**OGGETTO:** Brindisi Energia 3 srl –PAUR - impianto fotovoltaico di potenza nominale DC 6,3504 MW e potenza in immissione AC 5,330 MW e delle relative opere di connessione alla RTN ricadenti nel Comune di Brindisi e piano agronomico per l'utilizzo a scopi agricoli dell'area.

**Parere per verifica di adeguatezza e completezza della documentazione.**  
**(Prot Provincia di Brindisi n° 33261 del 21/10/2022 - Prot. Arpa Puglia n° 72224 del 21.10.2022).**

Figura 4.28 - Inquadramento su cartografia Aree non Idonee FER  
Il proponente non ha sufficientemente relazionato in merito a tale criticità

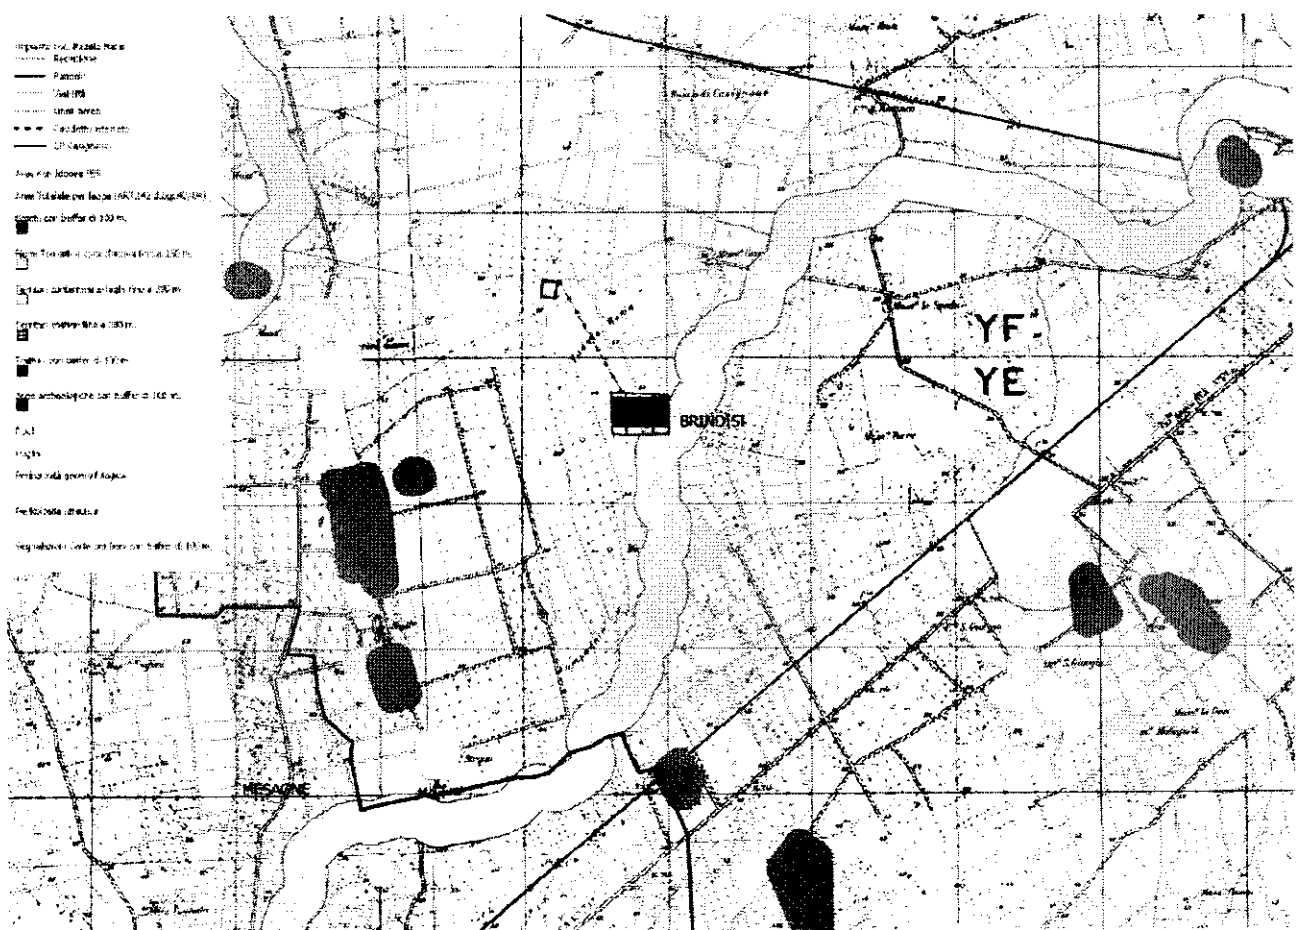
1) a pag.103 dello SiA (Studio Impatto Ambientale) il proponente ha dichiarato quanto segue: "In particolare, come si evince, l'area di installazione dei moduli fotovoltaici interferisce solo in parte con le aree non idonee relative al buffer di 150 m di fiumi, torrenti e corsi d'acqua.  
Si fa presente che il cavodotto sarà interrato non costituendo alcun impatto sull'area evidenziata dal Piano.
